DEMANDE D'AUTORISATION ENVIRONNEMENTALE

Ouverture d'une carrière de tufs volcaniques

MEMOIRE EN REPONSE AUX QUESTIONS DE LA COMMISSION D'ENQUETE

Carrière de « Mon Repos »

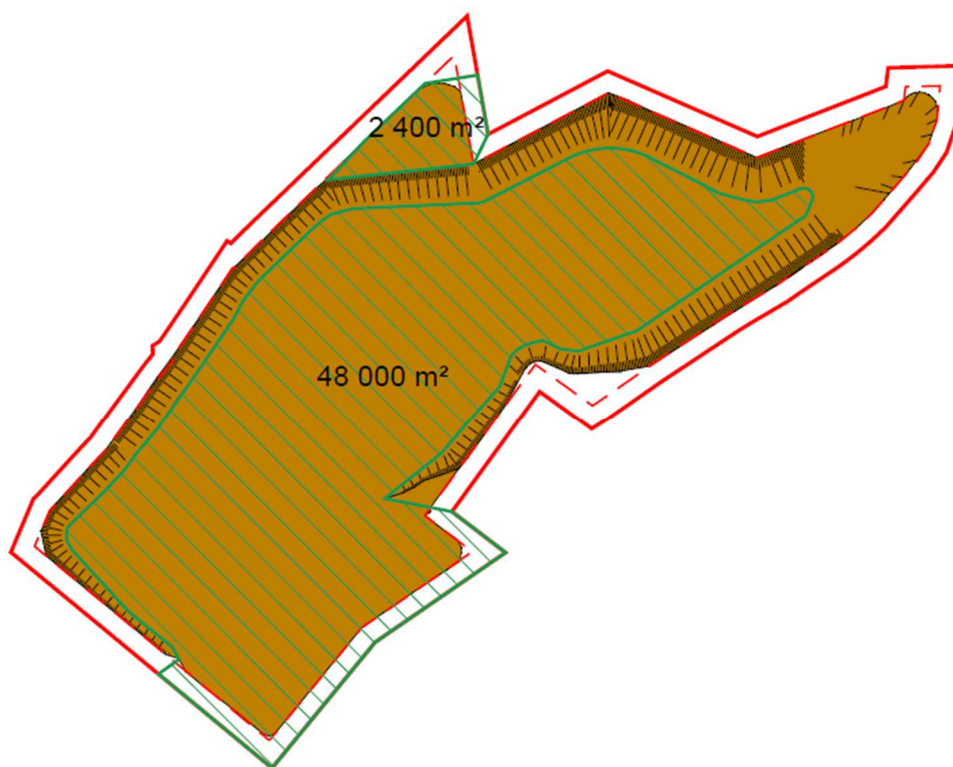
La totalité des terrains de l'emprise du projet de carrière de SAINT-PIERRE « Mon Repos » est localisé en zone Acu1 du PLU de la commune. Néanmoins, l'analyse des photos aériennes disponibles entre 2020 et 2025 montre que sur les 7,87 ha de superficie impactée par le projet, seuls 5,8 ha de terrains ont été cultivés ou utilisés pour une activité d'élevage selon le détail ci-dessous :

Après remise en état et réaménagement de la carrière, la surface agricole exploitable qui sera restituée sera de 50 400 m².

La perte agricole définitive nette est ainsi évaluée à 7 600 m².

Les 3 conditions cumulatives n'étant pas remplies, le projet d'exploitation de la carrière de Mon Repos est exonéré d'étude agricole préalable et de compensation agricole.
